**Avis IRSN N° 2014-00210**

**Objet :** Réacteurs électronucléaires - EDF  
Paliers 900 MWe et 1300 MWe

Critères d'usure admissible des guides de grappe

Schéma 1 : Section d'une carte de guidage d'un guide de grappe d'une tranche 1300 MWe

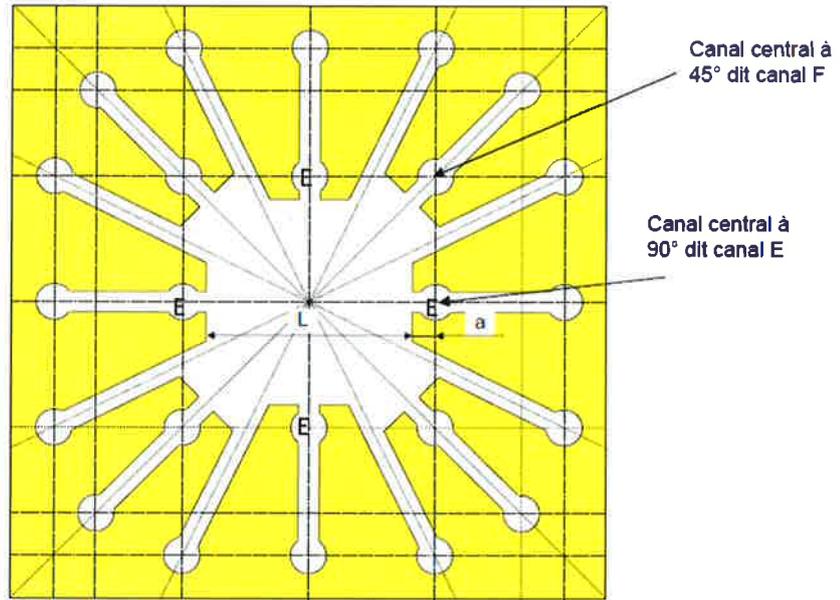
Pour l'établissement du critère d'usure maximal des GDG, EDF retient les canaux situés à l'intérieur des cartes de guidage, repérés E sur le schéma n° 1 en annexe 2. EDF considère ces canaux comme précurseurs à l'égard de l'usure des ligaments, compte tenu qu'ils présentent les ligaments les plus courts, d'une longueur d'environ 3 mm. Ces ligaments subissent une usure par frottement ou par impacts répétés des crayons absorbants de la grappe de commande. EDF définit trois types de ligament usé (partiellement usé, fortement usé, totalement usé), représentés sur le schéma n° 3 en annexe 2. Dans le cas du ligament totalement usé, le crayon de la grappe situé dans le canal E est susceptible de sortir de son logement.

Schéma 4 : Domaine admissible de déplacement du crayon hors de son logement - Cas d'un GDG d'une tranche 1300 MWe

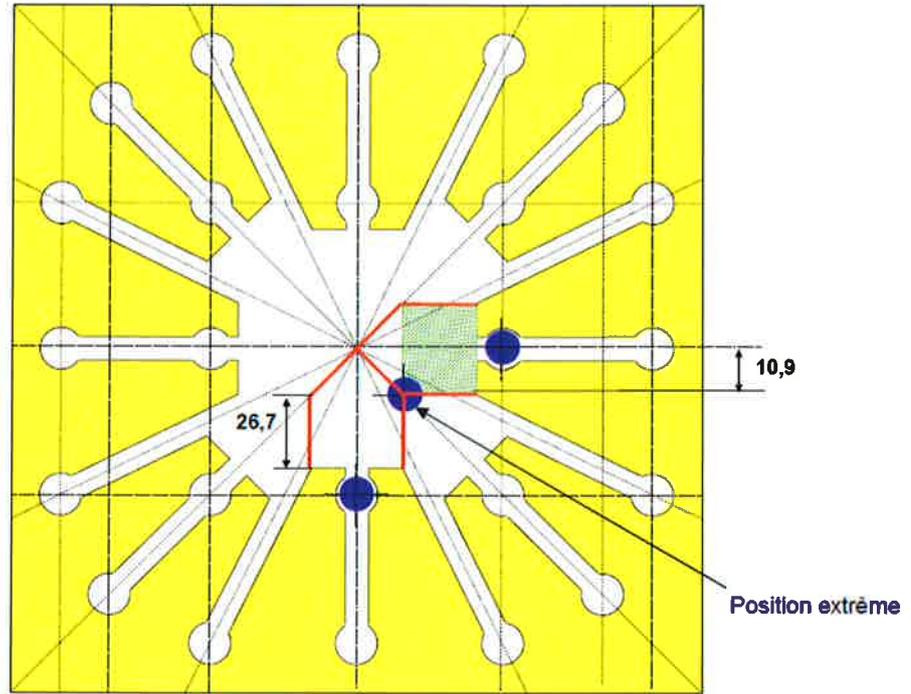
EDF définit en premier lieu un « *domaine admissible* » où le crayon peut se trouver hors de son logement. Les limites de ce domaine garantissent l'absence d'interférence avec des crayons voisins, le maintien du comportement élastique du crayon et l'absence d'obstacle empêchant sa réinsertion dans son canal en cas de chute de grappe. Ce domaine est représenté sur le schéma n° 4 en annexe 2. Pour EDF, tant que le crayon reste dans ce domaine admissible, la chute de la grappe est assurée.

Pour l'IRSN, les calculs réalisés par l'exploitant ne constituent pas une démonstration probante du bon comportement des grappes dans les GDG usés et du respect de leur temps de chute, en particulier en situation accidentelle. En effet, la définition du domaine admissible par l'exploitant est indépendante du temps de chute de la grappe, les frontières de ce domaine ayant été établies sur des critères principalement géométriques et non sur des essais de chute. De plus, si le crayon sort de son logement, rien n'indique qu'il sera effectivement maintenu dans le domaine admissible, en particulier en situations accidentelles pour lesquelles l'exploitant ne dispose pas de données validées par des essais. L'IRSN note de plus que l'exploitant n'a pas étudié le comportement de la grappe dans un GDG usé dans le cas du séisme SND.

Aussi, l'IRSN estime que la déflexion du crayon ne doit pas excéder 12,22 mm pour le palier 900 MWe et 12,25 mm pour le palier 1300 MWe afin que le crayon ne sorte jamais de son canal. Or la détermination du nombre de cartes de guidage sans usure totale qui garantisse de ne pas dépasser ces valeurs de déflexion est absente du dossier d'EDF pour les conditions accidentelles. L'IRSN considère
